模擬燃料体の部分装荷に係るコメント一覧

模擬燃料体の部分装荷に係るコメント回答

模擬燃料体の部分装荷における影響評価について  
(改正3)

国立研究開発法人日本原子力研究開発機構

### 3. 炉心支持板の時刻歴応答波形

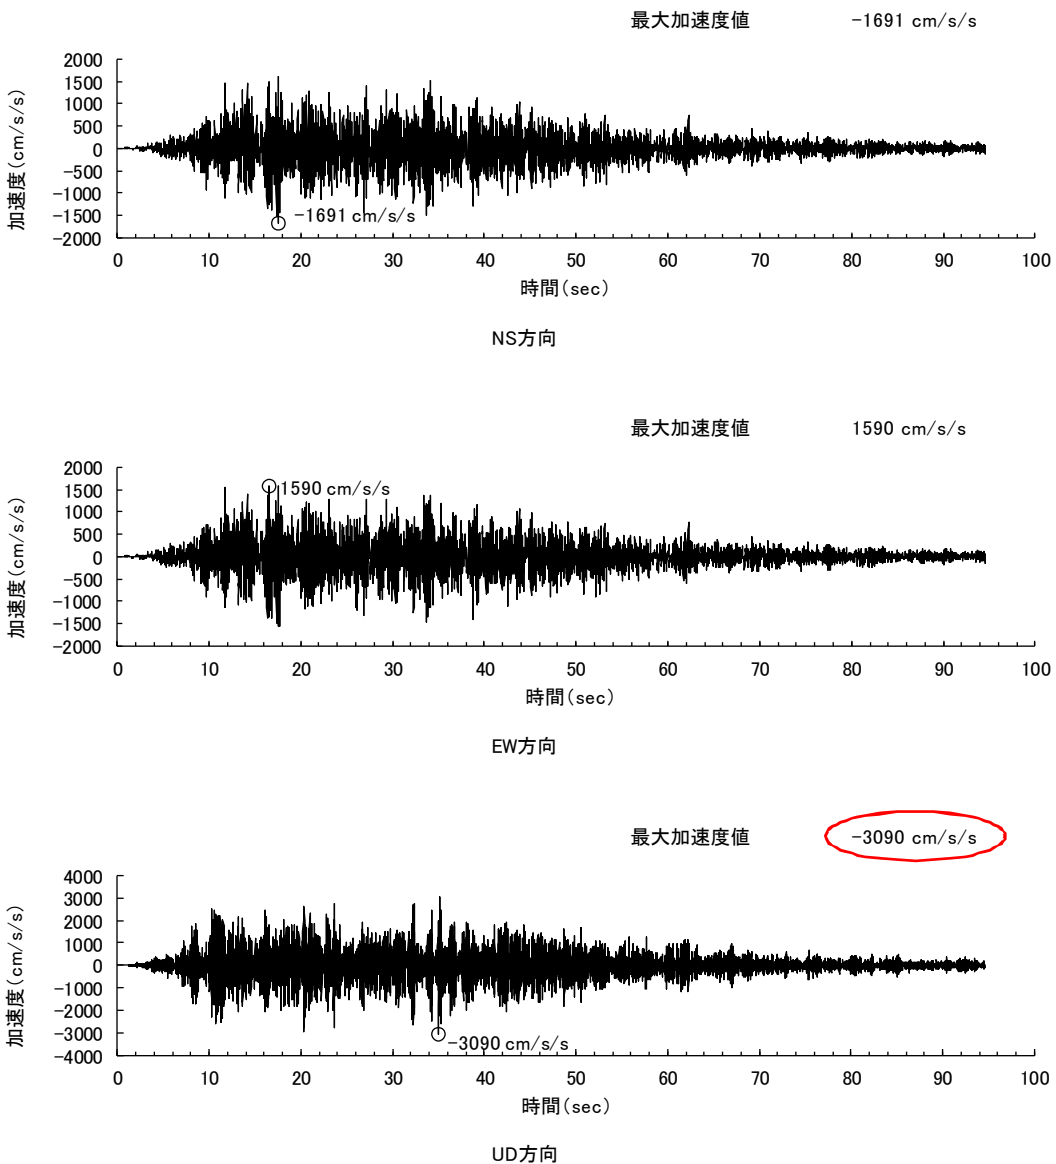
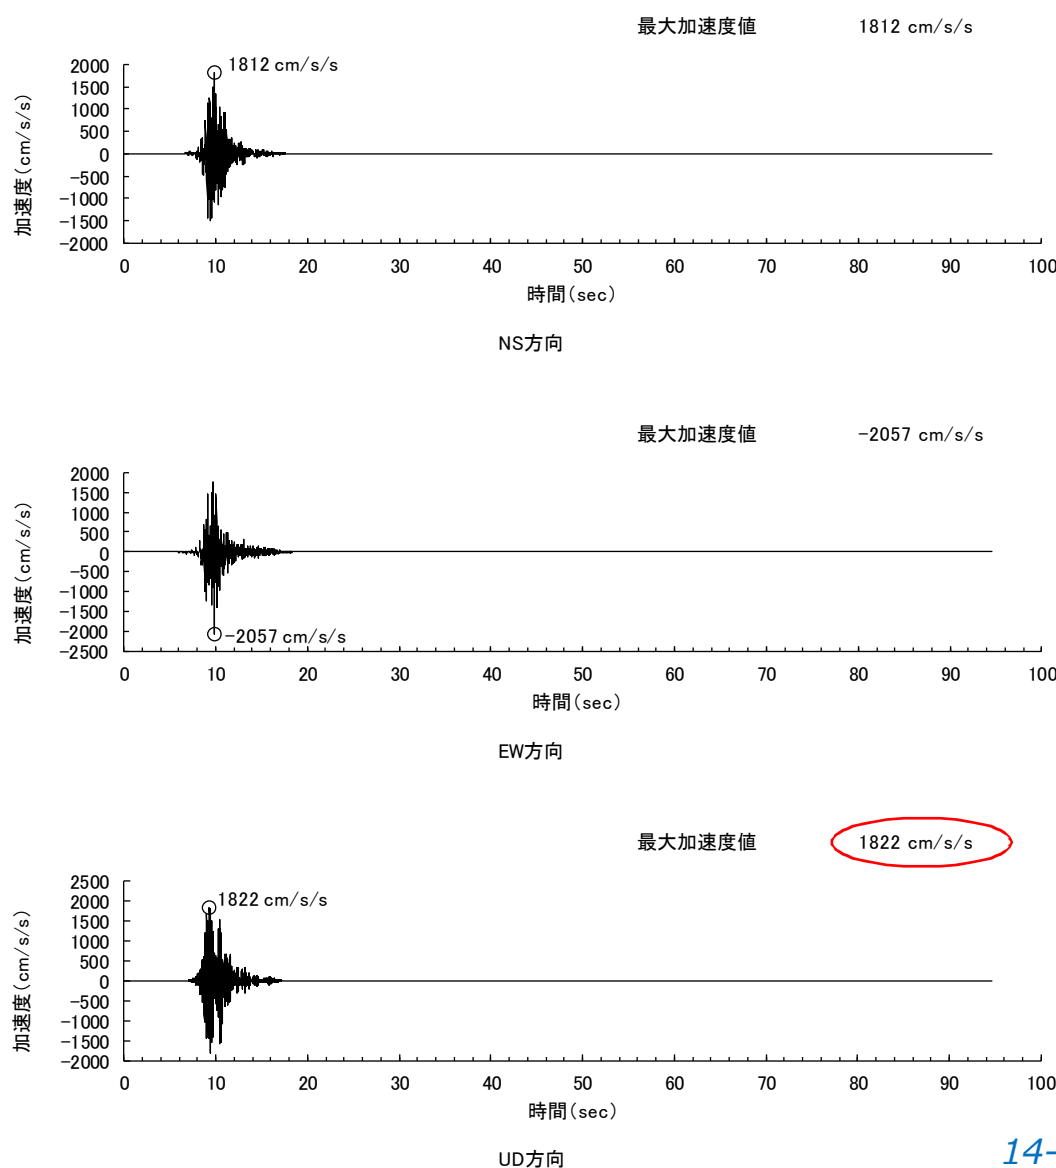
コメント	部分装荷時の地震時構造健全性評価において、耐震バックチェック時に策定した地震動を用いた評価と軽水炉参考波を用いた評価について、跳び上がり量の評価結果に1桁の差がある。この理由と妥当性を説明すること。
回答	<p>耐震バックチェック時に策定した地震動（以下、「Ss-D波」）と軽水炉参考波を比較すると、水平方向の加速度では軽水炉参考波は995ガルとSs-D波の760ガルに比べ大きい、鉛直方向の加速度では軽水炉参考波は464ガルとSs-D波の507ガルに比べ小さい。また、鉛直方向の応答スペクトルで比較（炉心支持板の固有周期0.075秒で比較）しても、軽水炉参考波はSs-D波に比べ小さく、燃料体の跳び上がりは小さくなる。</p> <p>実際の炉心支持板の最大加速度値で比較すると、軽水炉参考波は1822ガルでありSs-D波の3090ガルと6割程度となっており、軽水炉参考波による跳び上がり量が小さくなることは妥当である（跳び上がり量は気中では初速の2乗に比例する）。</p> <p>また、これまでも説明したように、燃料体は衝突を繰り返し、燃料体が落下した際、炉心支持板の上向き速度が大きい時に大きく跳び上がる。軽水炉参考波は、地震動の継続時間が短く、燃料体が繰り返し炉心支持板に衝突する機会が減ることも最大跳び上がり量が小さくなる要因となる。</p>

炉心支持板上の加速度で比較すると、軽水炉参考波の最大加速度はSs-D波の6割程度と小さい。

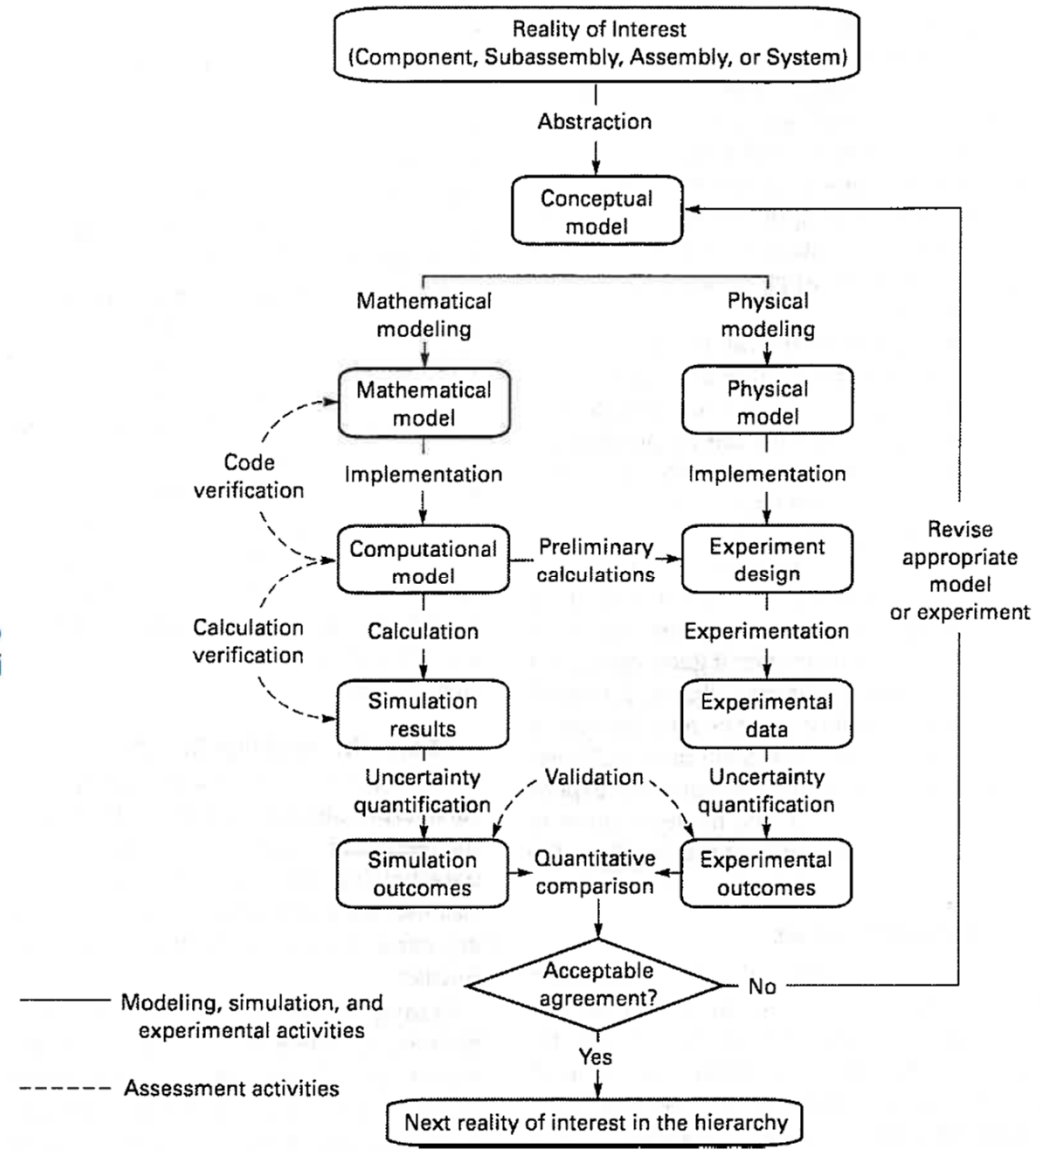
コメント	<p>REVIAN-3DのV&amp;Vのうち、Verificationに関するものについて、当該解析コードと検証モデルのコードとしての整合性等を整理して説明すること。</p>
回答	<p>炉心群振動挙動を3次元でシミュレーションする解析コードREVIAN-3Dは、群振動挙動を解析的に評価するために、単体の試験から着手し、段階的に試験体系を拡大し、解析コードの整備を進めてきた。解析コードの開発は、平成 20年（2008年）から着手した。その当時、ASMEにおいてV&amp;V 10-2006が公表され、日本においても解析コードのV&amp;Vの考え方が認識されるようになっていた。このため解析コードは、ASMEのV&amp;Vの考え方を念頭に置き開発を進めてきた。</p> <p>実験と解析とを比較しながら、解析コード開発を進めてきたが、具体的には個別の計算（数理）モデルを検証し（Verification）、実験による妥当性確認を行い(Validation)、解析と試験の差が大きければ計算モデルの修正を行い、解析コードの信頼性を確保してきた。</p> <p>解析コード全体を俯瞰して見た場合、Verificationとして区分される代表的な事例を挙げると、①自由落下挙動の計算モデルを理論解と比較（解析刻み時間が適正であることの確認）、②自由落下時の跳び上がり挙動を理論解と比較（衝突時の跳び上がり高さ、滞空時間の確認）、③自由落下時の隣接燃料体との摩擦力効果を理論解と比較、④流路網流体力の固有値解析を理論解と比較、⑤解析モデルに組み込まれる数式の物理定数は実験による確認値を使用、等である。</p>

個別の計算（数理）モデルを検証し(Verification)、実験による妥当性確認を行い(Validation)、解析と試験の差が大きければ計算モデルの修正を行い、解析コードの開発をStep by Stepで推進。一つの試験体系で、そこまでの解析手法の妥当性を確認してから、次の段階の試験へ移り、検証と妥当性確認を実施。実験が先行しモデルを考えることもあり、明確にVerificationとValidationを分けにくい場合もある。

### 3. 37体群体系試験における最大跳び上がり量の実験値と解析値

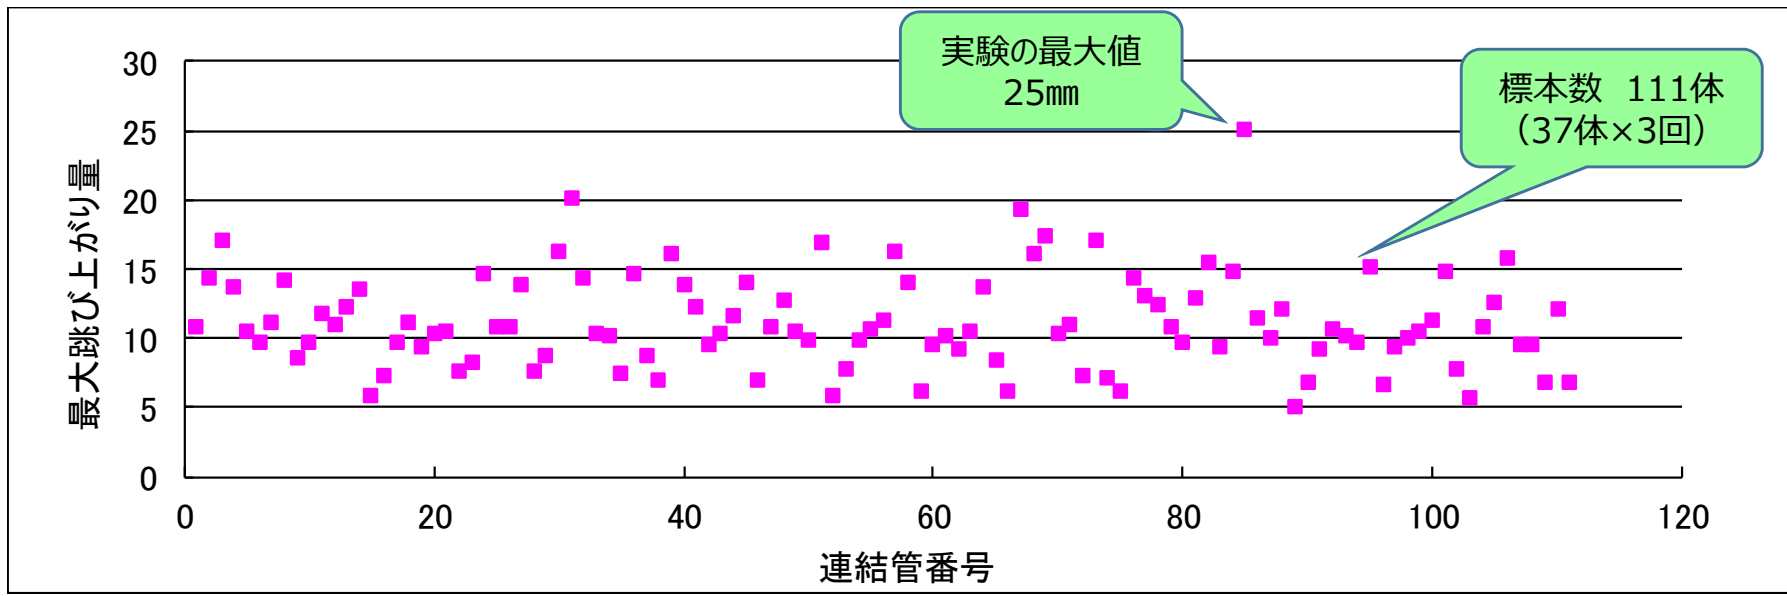
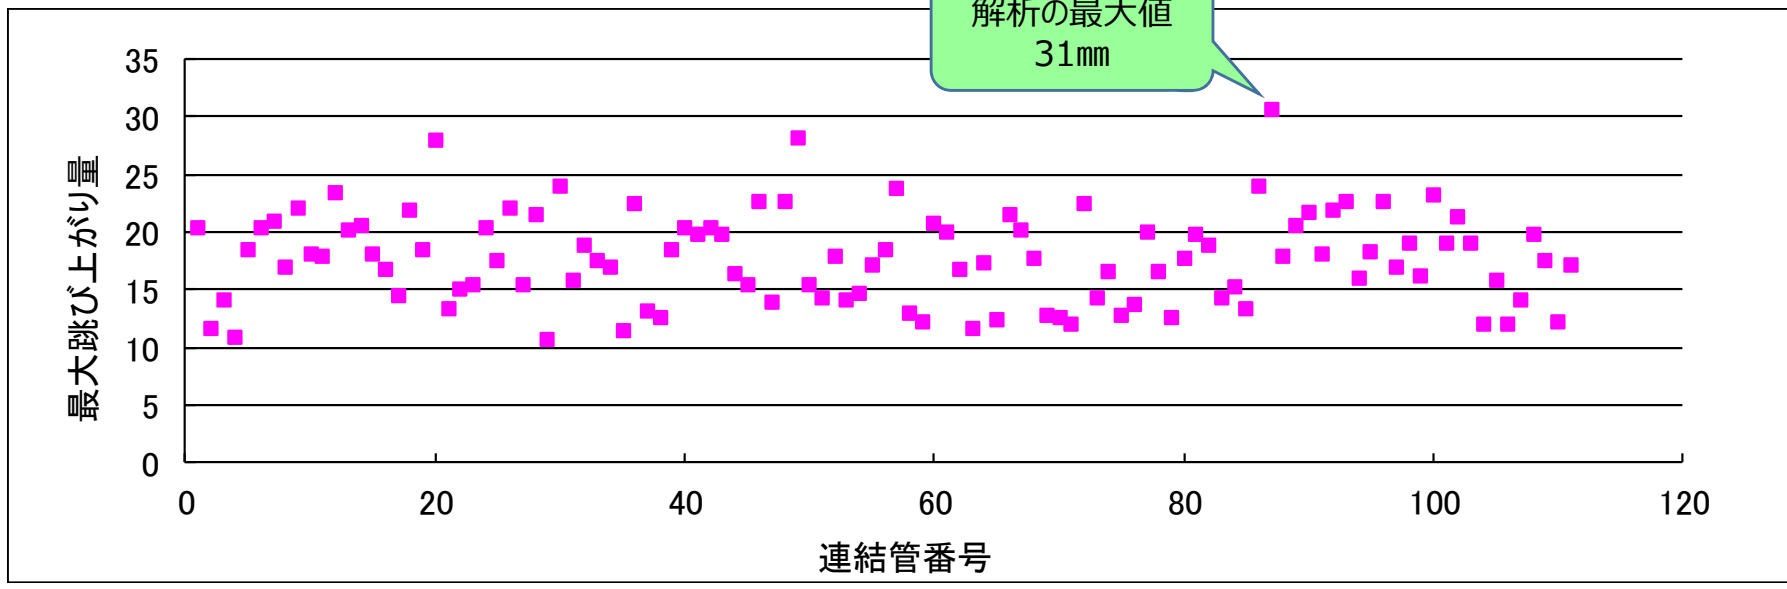
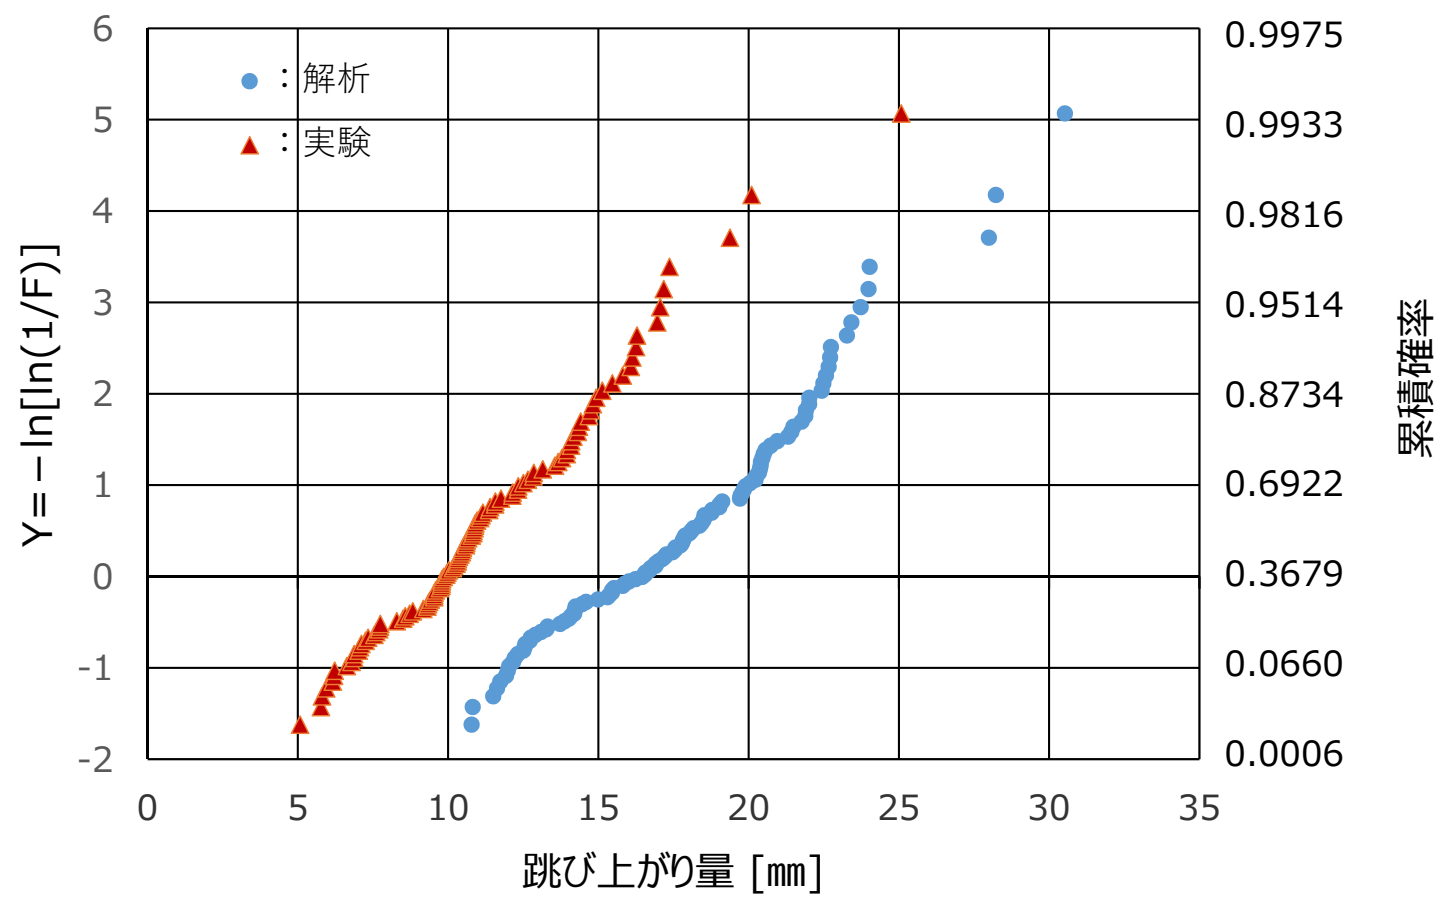
コメント	<p>極値統計を分かり易く説明すること。</p>
回答	<p>燃料体の跳び上がりは、炉心支持板との衝突現象を伴うため、確定論的に燃料体の挙動を追うことには限界がある。しかし、炉心支持板の振動が一定の振幅の中で振動すること、燃料体の炉心支持板への衝突速度も一定の幅の中で変動することを考えれば、確率論的に取り扱うことは可能である。</p> <p>評価の対象としているのは、燃料体の最大跳び上がり量である。燃料体個々の跳び上がり量も分布を持つ。解析や実験によって評価対象としている値は、それぞれの燃料体跳び上がりの最大値である。これは、個々に分布を有したデータの中から、最大値を抽出し、その最大値の分布がどうなるかを調べることに等しい。</p> <p>このような、最大値の分布を調べる方法として、極値統計論がある。この理論を37体群体系実験に適用し、跳び上がり量がどのように整理されるか調べた。</p> <p>燃料体の最大跳び上がり量の分布は概ね二重指数分布(Gumbel分布)に従うことを確認し、燃料体跳び上がり量の最大値は、一定の信頼度を有して推定可能なことを確認した。また、37体群体系の跳び上がり実験では、解析が実験結果を保守側に評価することも確認した。</p> <p>また、もんじゅ燃料体の跳び上がり評価結果は、ほぼ二重指数分布にしたがうことが確認されており、解析によるもんじゅの燃料体最大跳び上がり量の評価は一定の信頼度をもって最大跳び上がり量を推定している。</p>

37体群体系試験における実験及び解析の標本データはそれぞれ111個。跳び上がり量の小さい方から順に、縦軸目盛に2回対数値をとった確率紙にプロットすると、右図になる。

プロットは概ね直線状に並び、燃料体の最大跳び上がり量の分布は二重指数分布に従うことが推定される。
